Laboratorio Nacional de  
Materiales y Modelos Estructurales

5 de Junio de 2013  
LM-PI-GM-09-2013

*Asunto: Consulta sobre construcción de  
Puente La Cañada en Calle La Mina C-2-09-122*

Figura 1: Condición del proceso constructivo e indicación de posible altura libre vertical inferior en Puente La Cañada en Calle La Mina, Santa Ana.  
Fuente: Visita LanammeUCR 29-05-2013

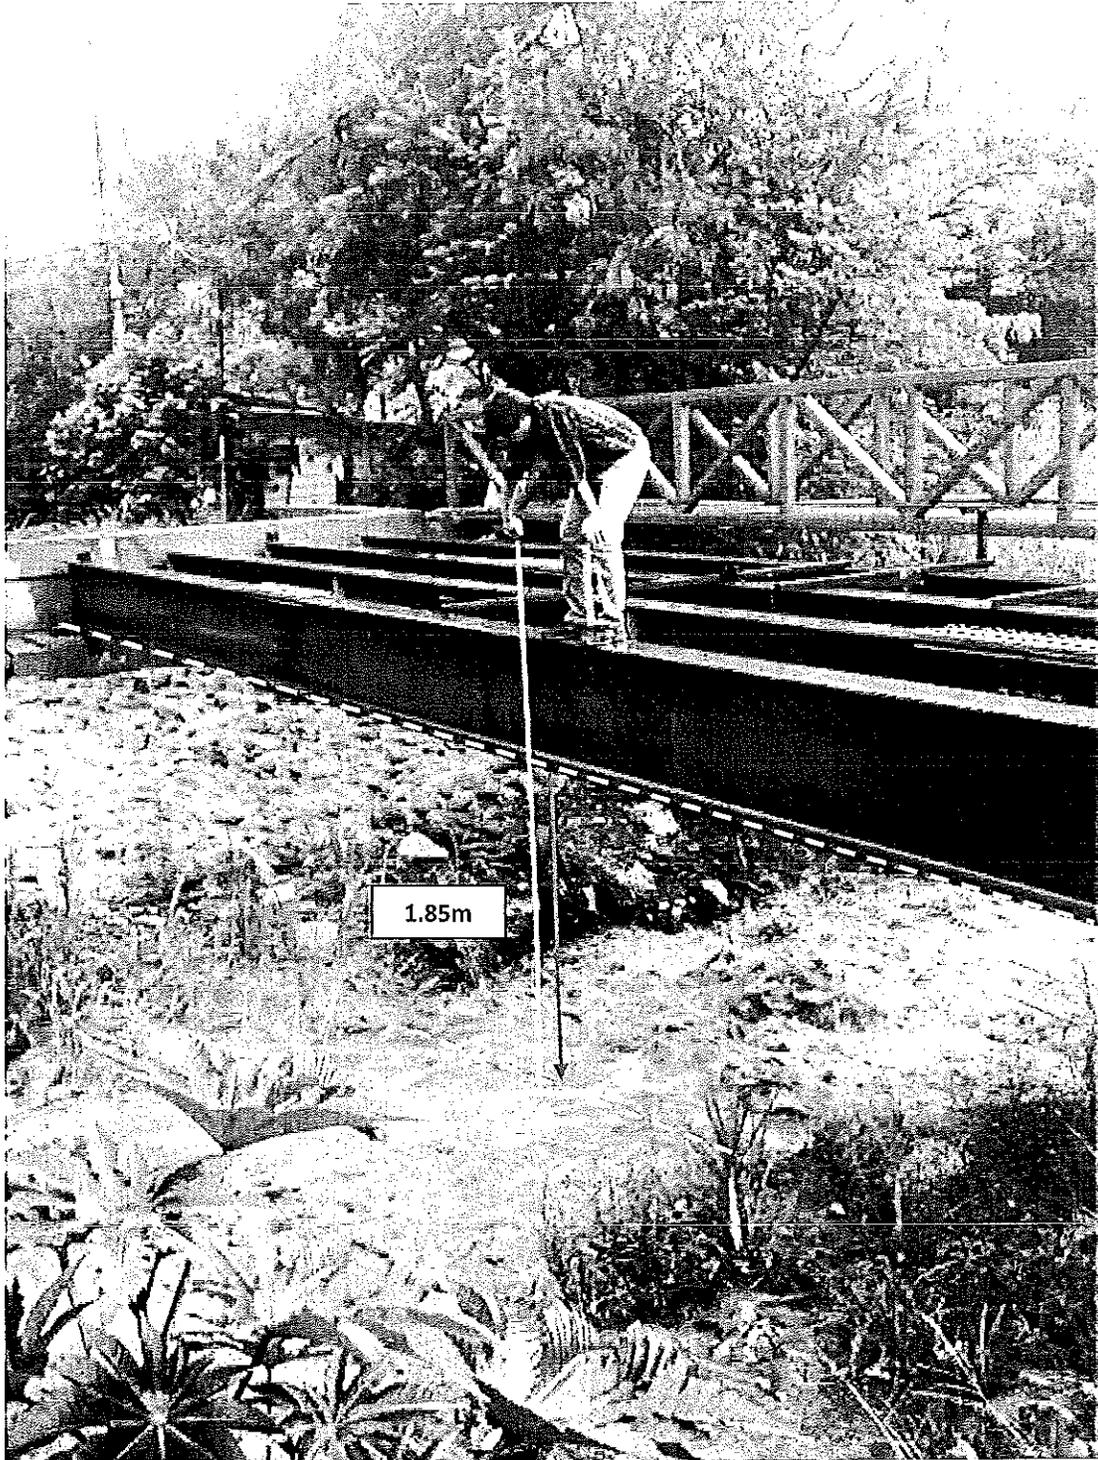
En los planos constructivos del puente se puede apreciar que la altura vertical libre propuesta es de 1.82 metros entre la zona inferior de las vigas de acero y el cauce del río. Las condiciones que se observaron durante la visita al puente, las cuales se muestran en la Figura 1 y 2, permiten observar que efectivamente al colocar las vigas de acero la altura libre corresponderá a una dimensión similar a la especificada en planos (1.85 metros sobre el cauce del Río Uruca).

Figura 4: Daños en vigas a causa de materiales rocosos durante deslizamiento de 2010

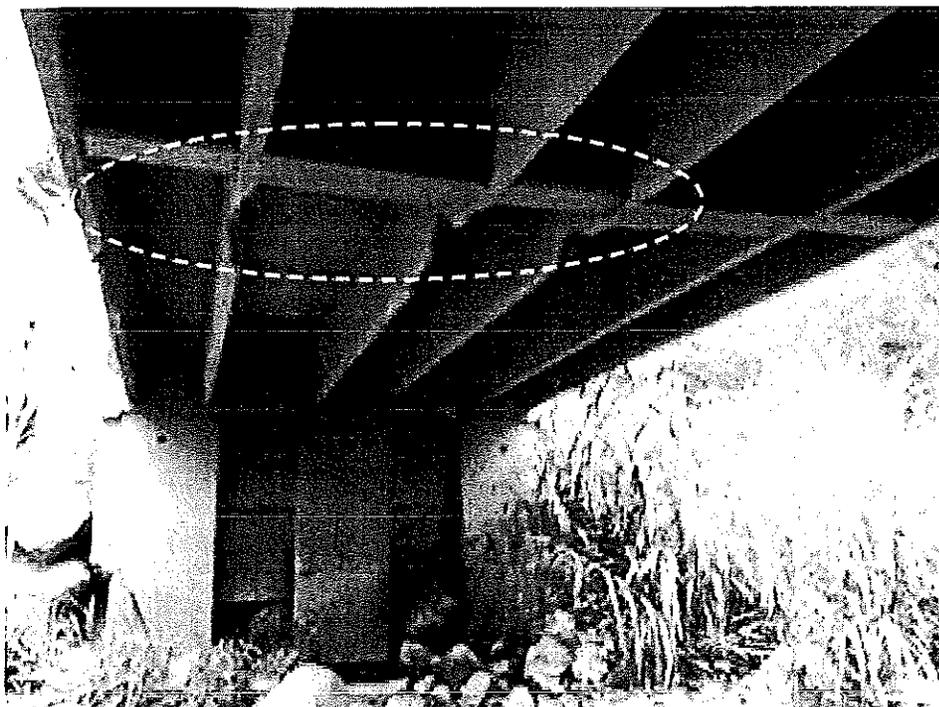
- Durante la visita también se visitó un puente aguas arriba sobre este mismo río, que representa un punto de riesgo ante desbordamiento del río durante una creciente. Se trata de un puente de 11 metros de longitud ubicado a unos 100 metros aguas arriba. Este puente muestra daños considerables en las vigas producto de golpes por material arrastrado por el río (rocas principalmente) durante el deslizamiento del Cerro Chitaría en 2010 que a la vez, destruyó el paso donde se ubica el puente en construcción (La Cañada). Los daños apreciados comprometen la estabilidad y resistencia del puente, por lo que se recomienda a la Municipalidad de Santa Ana tomar las medidas necesarias para rehabilitarlo o sustituirlo en vista del riesgo que representa actualmente a los usuarios (ver figura 4).
